Determinazione dirigenziale	n. DET-AMB-2020-330 del 23/01/2020
Oggetto	D.Lgs. 152/06 e s.m.i., Parte Quarta, Art. 208 - Modifica sostanziale dell'Autorizzazione per la gestione impianto di recupero rifiuti non pericolosi (R12) sito in Comune di Torrile, Loc. San Polo in via Galilei n. 2, rilasciata alla ditta Sandei S.r.l.
Proposta	n. PDET-AMB-2020-321 del 22/01/2020
Struttura adottante	Servizio Autorizzazioni e Concessioni di Parma
Dirigente adottante	PAOLO MAROLI

Oggetto: Procedimento di Modifica dell'Autorizzazione unica al trattamento di rifiuti speciali non pericolosi (autorizzato con Det. Dir. DET-AMB-2017-772 del 17/02/2017 e s.m.i.) di cui all'art. 208 del D.Lgs. 152/06 e s.m.i., Parte Quarta

Ditta Sandei S.r.l. - sede impianto in Comune di Torrile (PR), Via Galilei n.2 - CAP 43056.

Oggetto: D.Lgs. 152/06 art. 208 e s.m.i. - Domanda di modifica all'Autorizzazione rilasciata con Determina DETAMB-2017-6529 al recupero rifiuti speciali non pericolosi
Ditta: SANDEI Srl - impianto in Via Galilei n. 2 - 43056 San polo di Torrile (PR)
Relazione tecnica aggiornata.

DATA 30/10/2019	RISPOSTA ALLA RICHIESTA DI AGGIORNAMENTO DOCUMENTAZIONE A FRONTE DI CONFERENZA DEI SERVIZI -PLANIMETRIA GENERALE-
TAVOLA 01	nota Sinadoc n. 13256/2018 registrata in uscita N.ro 164470/2019 del 24/10/2019
SANDEI SRL

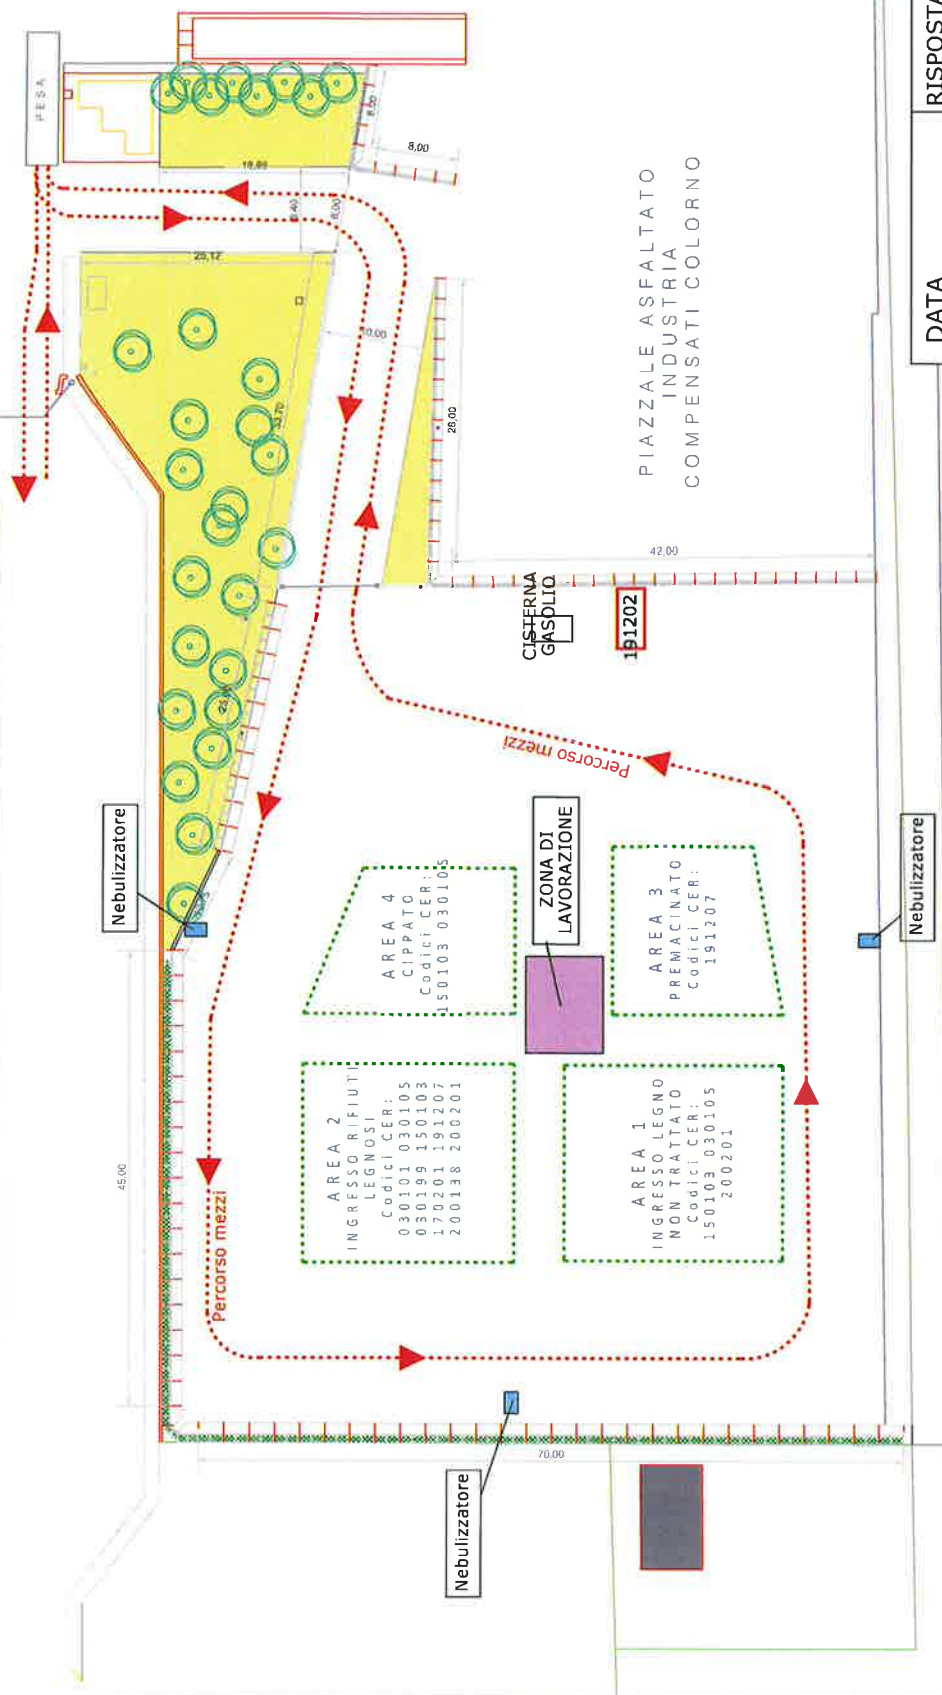
Per quanto di competenza e limitatamente agli atti presentati si esprime nulla osta al progetto con le seguenti prescrizioni:

- I rifiuti in ingresso devono essere stoccati nelle aree dedicate e separati dalle aree dedicate ai rifiuti trattati.
- I rifiuti derivati dal trattamento devono essere smaltiti presso i centri autorizzati.

- L'attività di gestione rifiuti deve essere effettuata nel sito coerentemente alla *Planimetria di progetto Tavola 01 – planimetria generale del 30/10/2019* allegata alla domanda.
